Gemeinde Sollwitt
Kreis Nordfriesland

Erschließung B-Plan Nr. 3 "Alte Schule"

Kanalbau

Lageplan

Anlage	A17
Blatt-Nr.	1
Maßstab	1 : 500

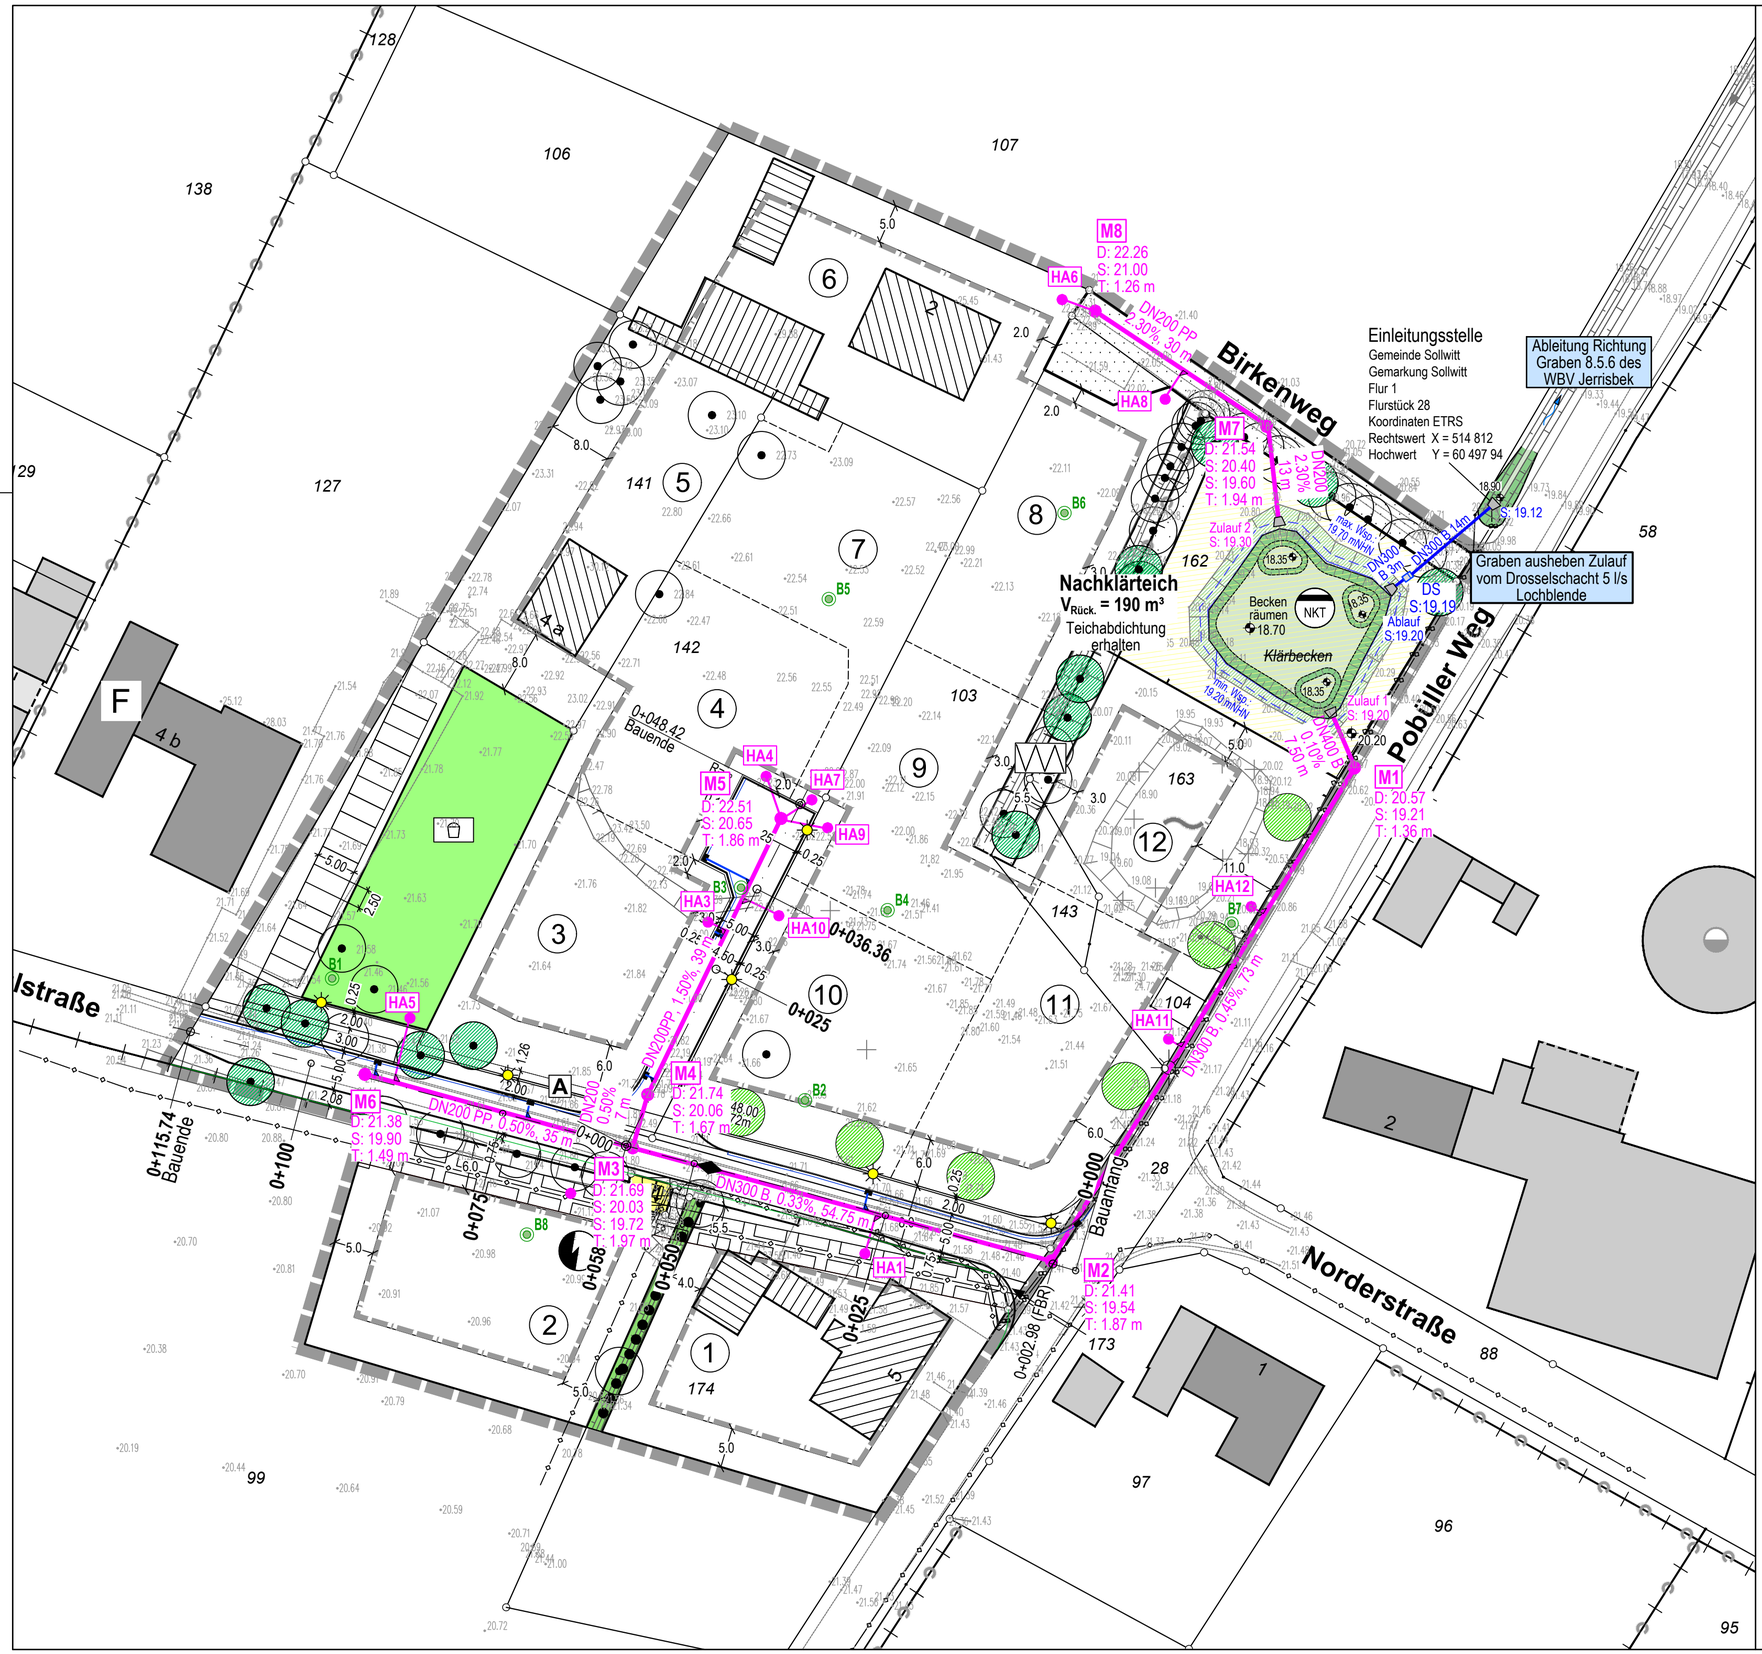
Datum	Name	Art der Änderung
20.05.2026	Möller	Haltung M6-M3 geändert, Rohrleitungen ab DN 300 Beton, Rinne + 6 Abläufe entfallen
